Réf. DPC : 2043-0719/05/2020-186PR (corr. DPC : I. SEGURA)
Réf. NOVA : 04/PFU/1748068
Réf. CRMS : GM/BXL21812_666_PUN_Flandre_176
Annexe : 1 dossier

Objet : BRUXELLES. Rue de Flandre 176. Restaurer la façade avant classée ainsi que le plafond de l'impasse du Roulier. Demande de permis unique.

Avis conforme de la CRMS

Façade en 1905 © IRPA Photo extraite du dossier de demande

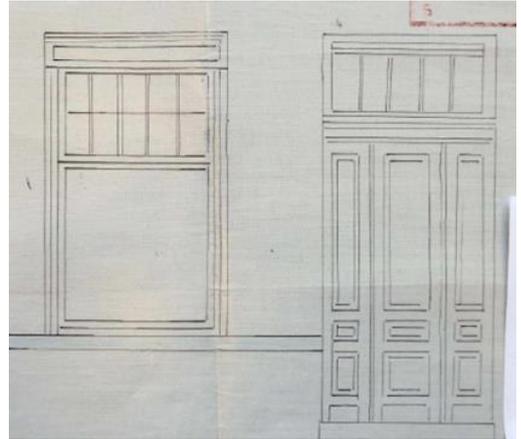
La CRMS approuve le décapage du cimentage existant en raison de son incompatibilité avec les maçonneries anciennes ainsi que l'application d'un enduit à la chaux lisse (enduit traditionnel à base de chaux faiblement hydraulique, NHL2 ou NHL 3,5), comme il est visible sur une photo de 1905. Elle s'interroge toutefois sur la nécessité de mettre en place une armature sur l'ensemble de la façade ; cette intervention sera réévaluée de commun accord avec la DPC après décapage de l'enduit. **La Commission**

demande de réaliser le décapage avec le plus grand soin afin de réduire au maximum la dégradation des maçonneries anciennes. Avant de réenduire, il convient par ailleurs de permettre au Département du Patrimoine archéologique de la DPC d'organiser un enregistrement archéologique de la façade et du plafond de l'impasse du Roulier.

. la mise en peinture des ancrs et garde-corps en fer forgé également dans la teinte de l'enduit, selon l'état visible sur la photographie de 1905. Pour ces éléments, on optera pour une peinture alkyde plutôt qu'une peinture époxy-polyamides à deux composants. Les lisses des garde-corps seront également peintes dans la même couleur.
